**Raport o oddziaływaniu na środowisko  
przedsięwzięcia polegającego na chowie  
i hodowli trzody chlewnej w cyklu  
zamkniętym w m. Chotcza - Józefów**

**ANEKS NR 4**

**Wnioskodawca:** Gospodarstwo Rolne Teodozja Amanowicz  
Dobrosławów 43  
24 – 100 Puławy

W odpowiedzi na pisma Wójta Gminy Chotcza nr OA6220.3.2020 z dnia 3.12.2020 r. oraz z dnia 7.12.2020 r. w niniejszym Aneksie nr 4 do Raportu o oddziaływaniu na środowisko przedsięwzięcia polegającego na chowie i hodowli trzody chlewnej w cyklu zamkniętym w m. Chotcza – Józefów odniesiono się do następujących zagadnień:

**Rysunek 1 Izolinie stężeń siarkowodoru dla sąsiedztwa Gospodarstwa**

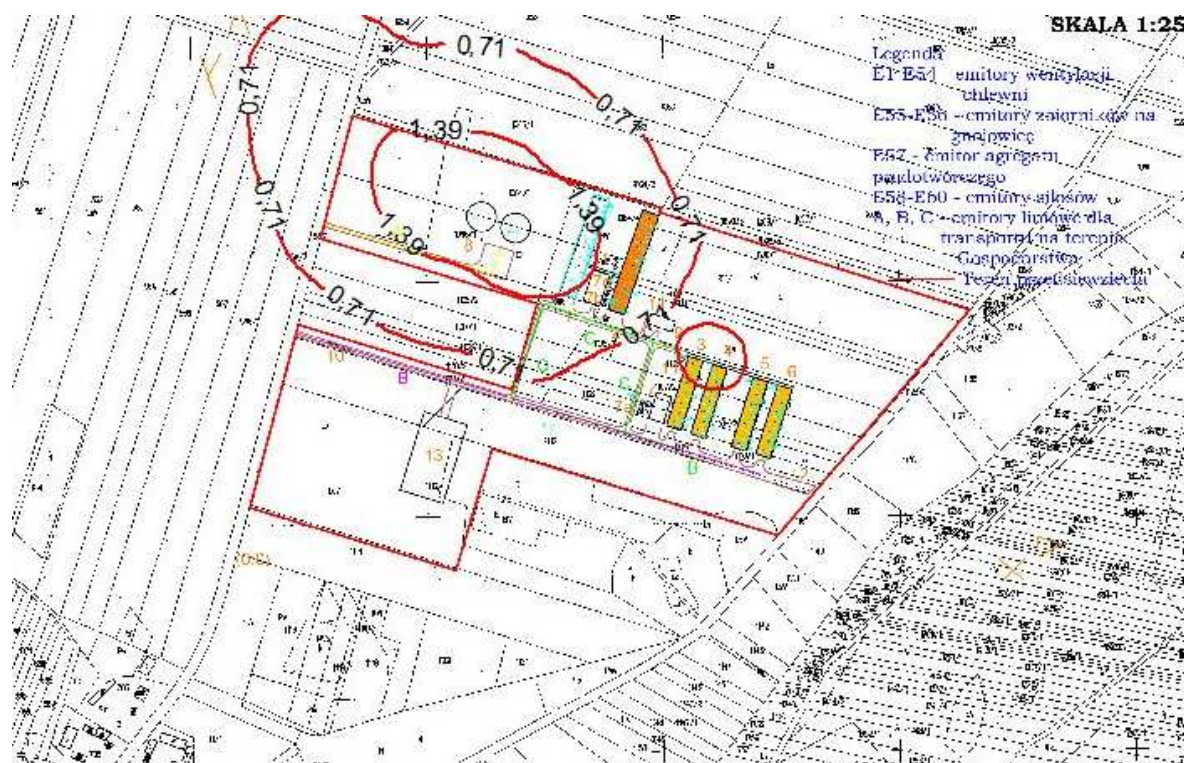
Na mapie poniżej przedstawiono zasięg izolinii maksymalnej poza Gospodarstwem dla siarkowodoru i izolinii dla granicznej wyczuwalności węchowej tj.  $0,71 \mu\text{g}/\text{m}^3$ .
